Dossier : RN 122 – Déviation de Sansac-de-Marmiesse et raccordement au contournement Sud d'Aurillac (15).

Avis délibéré de l'Autorité environnementale sur la déviation de Sansac-de-Marmiesse (RN 122) et son raccordement au contournement sud d'Aurillac (15) - Actualisation de l'avis Ae n°2012-21

n°Ae : 2017-14

Figure 1 : Plan synoptique (source : demande d'autorisation unique, janvier 2017)

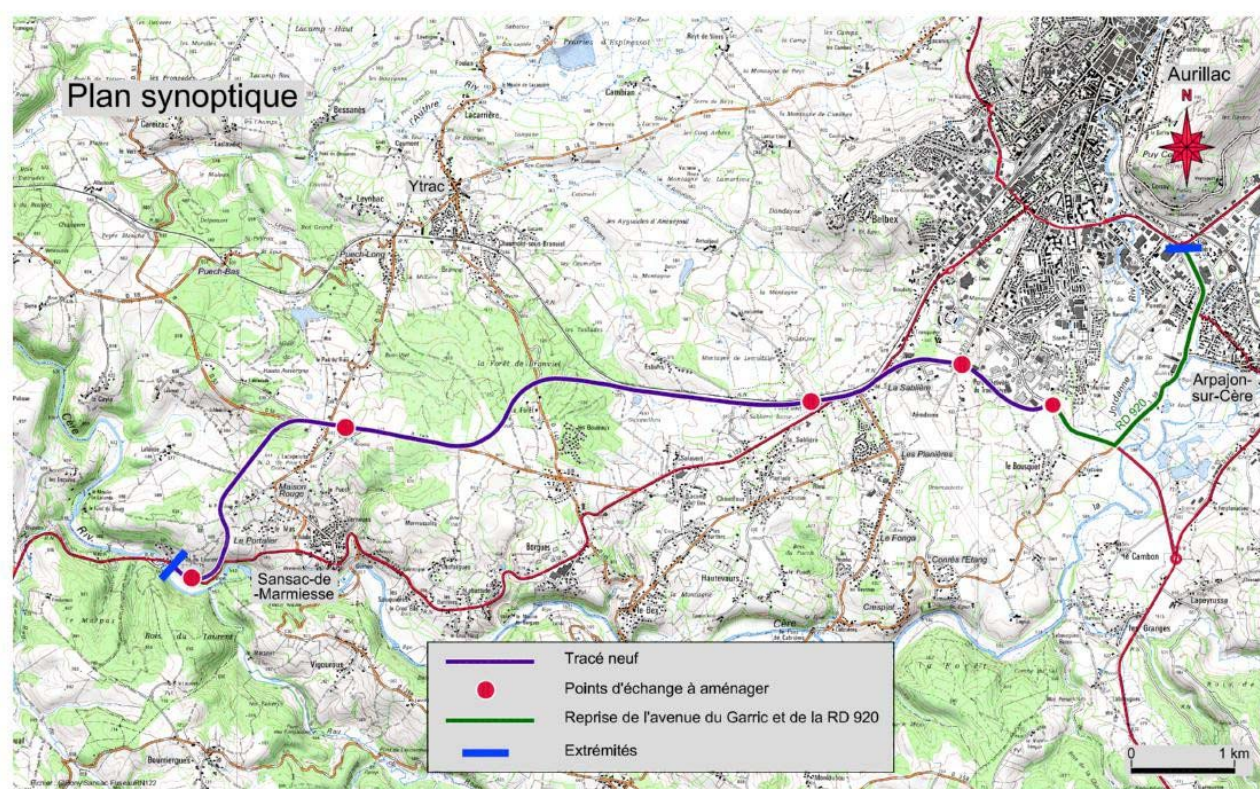
- la présentation même des aménagements projetés est difficilement accessible, la grande majorité des cartes présentant le projet étant très générales (voir figure 1), ne décrivant en particulier pas les différents rétablissements routiers ou les ouvrages prévus. Les seuls plans réellement détaillés du projet, qui présentent ces éléments, figurent de la page 102 à 108 du document d'incidences dans un paragraphe intitulé « *emplacement des aménagements hydrauliques* ».

L'Ae recommande au maître d'ouvrage, après qu'il ait actualisé l'étude d'impact, d'améliorer la lisibilité du dossier et la cohérence entre les différentes pièces, notamment en présentant dès le début des documents un plan détaillé du projet, et en veillant à la cohérence entre les informations contenues dans les pièces A et B.
